改善箇所説明図

改善の内容

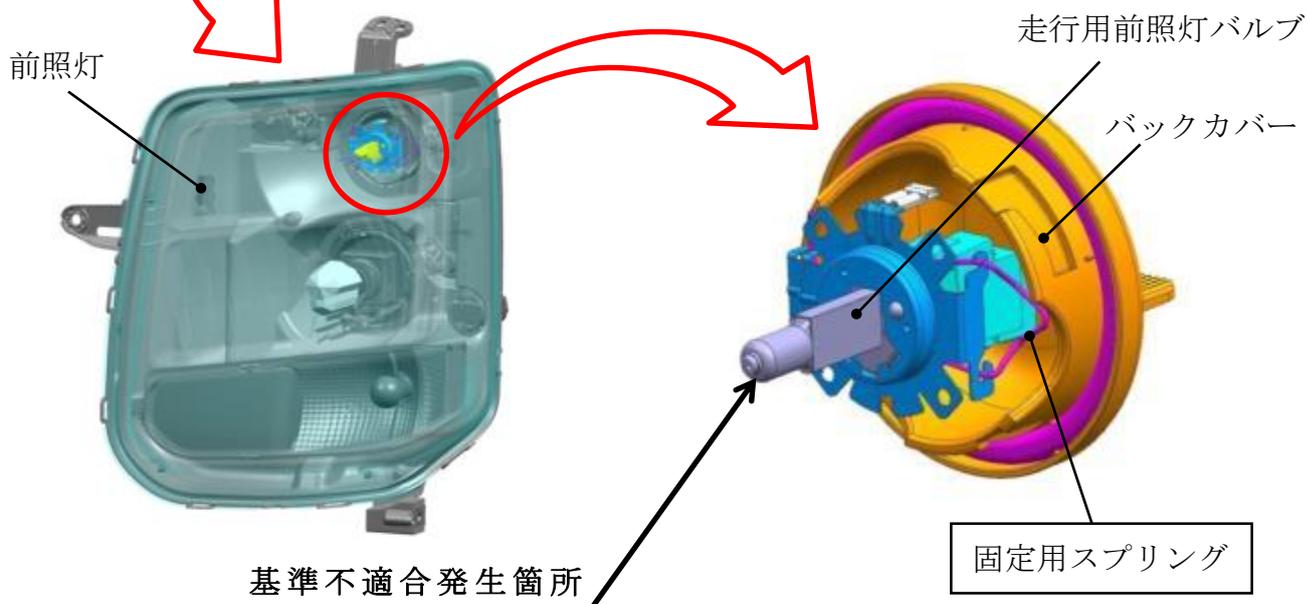
走行用前照灯において、バルブの固定用スプリングの形状が不適切なため、走行用前照灯の製造時に当該スプリングがバックカバーに干渉する。そのため、バルブが正常に固定されず、走行用前照灯の照射方向が、保安基準第32条に適合しないおそれがある。

全車両、走行用前照灯バルブの固定用スプリングを対策品に交換する。

識別：IDプレートに赤色のシールを貼付する。
